## ATTO DI OSSERVAZIONI

Progetto Preliminare del Piano Urbanistico Comunale di Genova adottato con D.C.C. n. 92 del 7 dicembre 2011.

**Oggetto: PRESENTAZIONE OSSERVAZIONE** ai sensi dell'art.38, comma 2, letter d) della L.R. 4 settembre 1997 n° 36 e s.m.i. relativamente al progetto preliminare del Piano Urbanistico Comunale adottato con D.C.C. n°92 del 7.12.2011.

Fig. 1: Stralcio Carta dei Vincoli PUC 2011 adottato

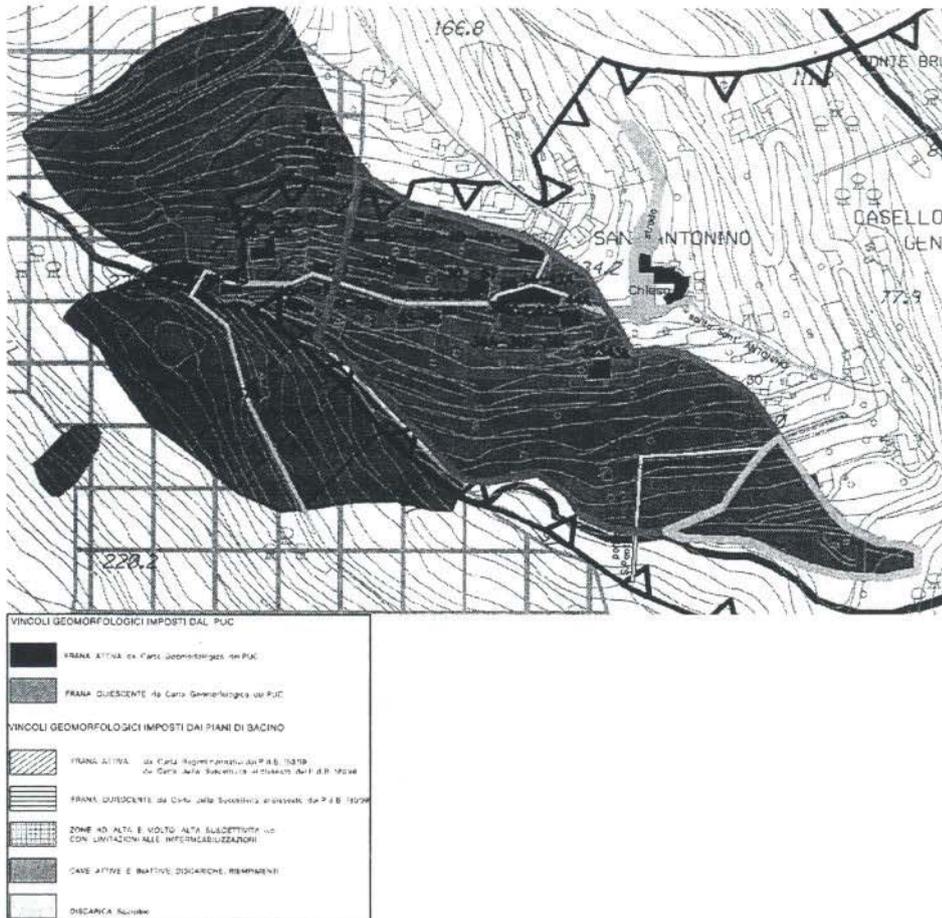
La linea **magenta** delimita l'area oggetto della nuova frana mentre quella **verde** i terreni di proprietà della Sant'Antonino interessati dalla suddetta frana.

L'identificazione di una **frana attiva** su una porzione di territorio ne condiziona fortemente la suscettività d'uso come riportato nella *Carta della Zonizzazione Geologica del Territorio* dove tale ambito ricade in una "Zona E: Aree allo stato attuale interdette".

Poiché come è visibile in Fig. 1 all'interno del nuovo perimetro della frana ricadono numerosi edifici di civile abitazione i residenti e l'amministratore della Società Sant'Antonino s.r.l. hanno espresso al sottoscritto comprensibile preoccupazione in merito alla sicurezza delle persone e delle cose e alla perdita di valore delle loro proprietà immobiliari.

di acquisire le informazioni di cui al punto 2 della presente nota e riconsiderare il processo logico-cognitivo che ha portato alla perimetrazione della "frana attiva" nella Carta Geomorfologica con conseguente modifica sia della Carta della Zonizzazione Geologica con la variazione della classe di suscettività d'uso dell'area di interesse

Fig. 3: Stralcio della Carta della Suscettività al Dissesto del PUC vigente.

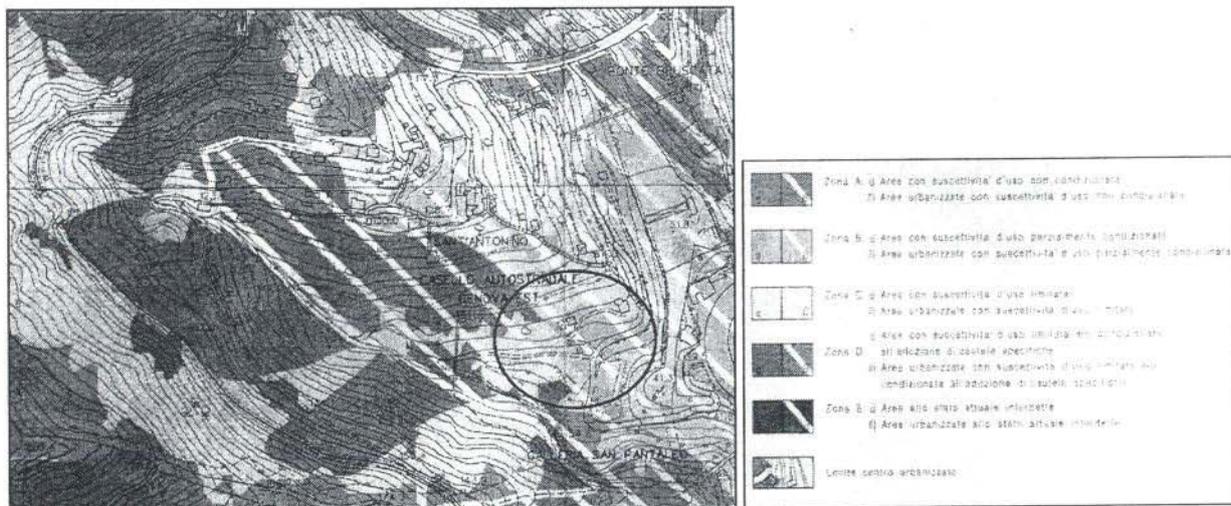
Si evidenzia che la porzione di territorio interessata dai terreni di proprietà della Sant'Antonino s.r.l. ricade nella *Carta della Suscettività al Dissesto del PUC vigente* prevalentemente in:

Quindi una porzione di territorio dove **NON** sono presenti movimenti franosi sia attivi che quiescenti.

Fig. 4: Stralcio della Carta della franosità reale (P.d.B. T. Bisagno)

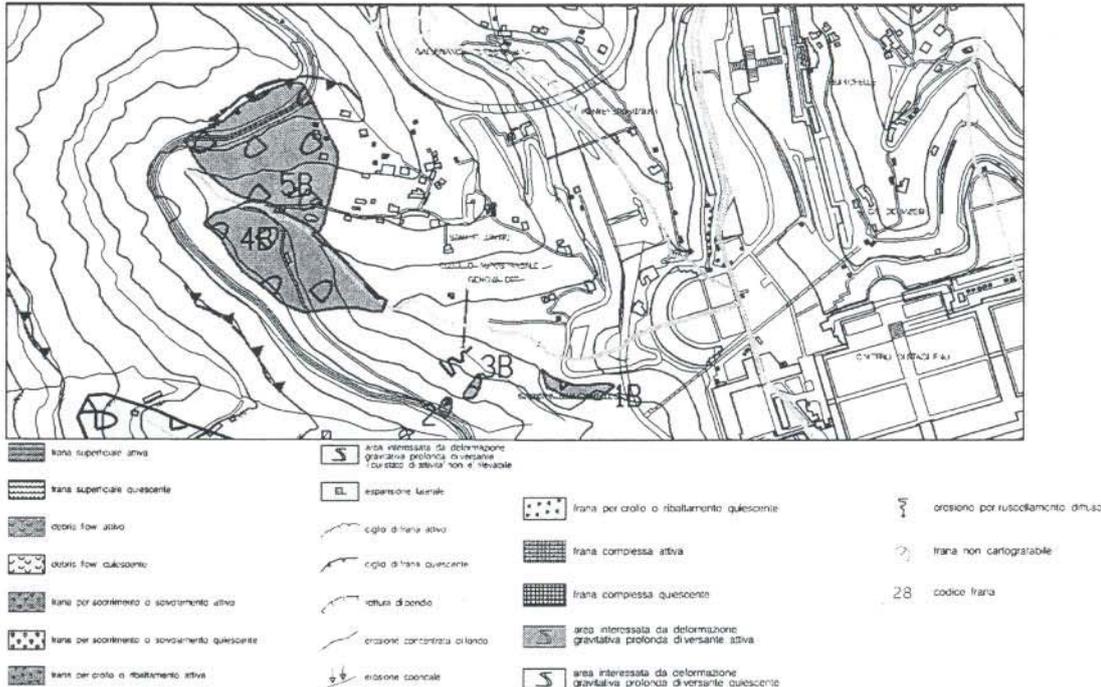
- **Carta della Franosità reale:** l'area di interesse **non presenta alcun movimento franoso** come riportato nello stralcio di Fig. 4.

Fig. 5: Stralcio della Carta della Pericolosità (P.d.B. del T. Bisagno)

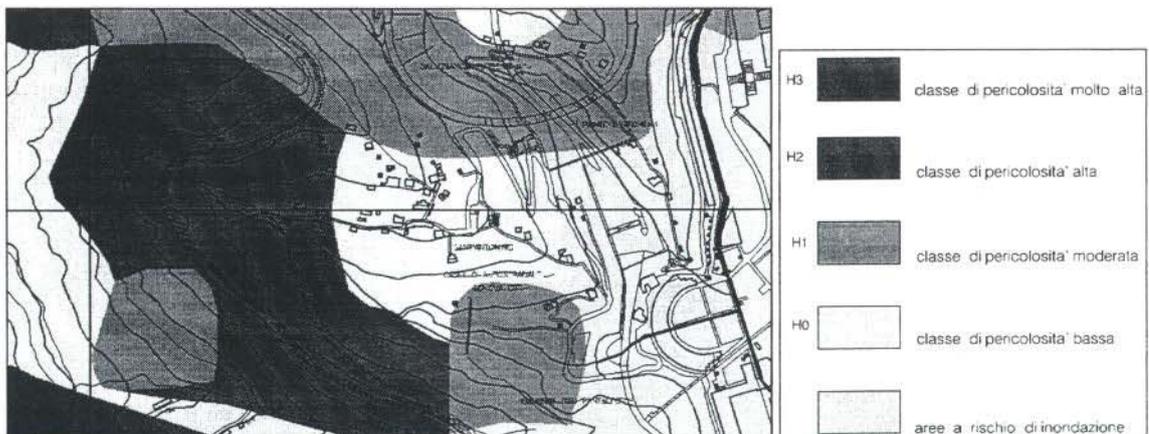
- **Carta della Pericolosità:** l'area di interesse è classificata prevalentemente come **area a pericolosità bassa (H0)** e solo marginalmente come **area a pericolosità moderata (H1)** in corrispondenza dell'area dell'ex cava nella porzione più a valle.

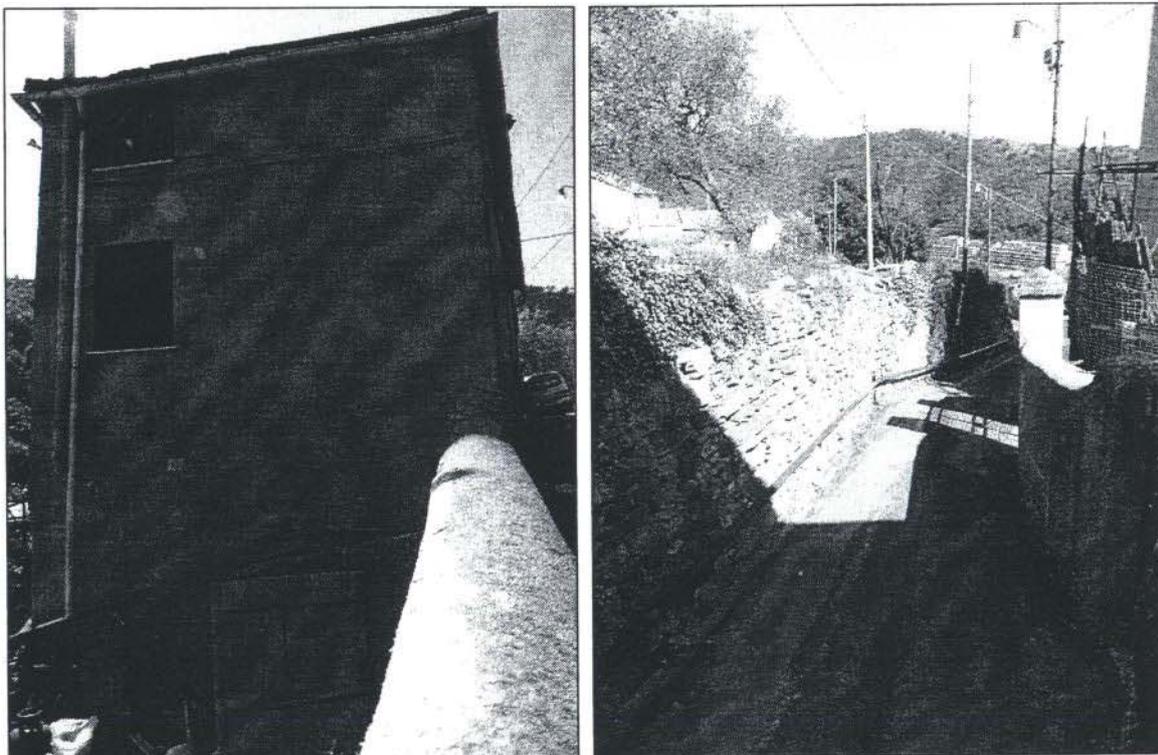
Nel corso dei sopralluoghi è stato percorso un tratto dell'acquedotto medioevale che attraversa la porzione più bassa del perimetro della frana in oggetto.

Anche in questo caso lo stato di conservazione del manufatto è tale da essere in conflitto con l'ipotesi della presenza di una frana attiva che ne avrebbe in più di 1500 anni compromesso l'equilibrio statico.
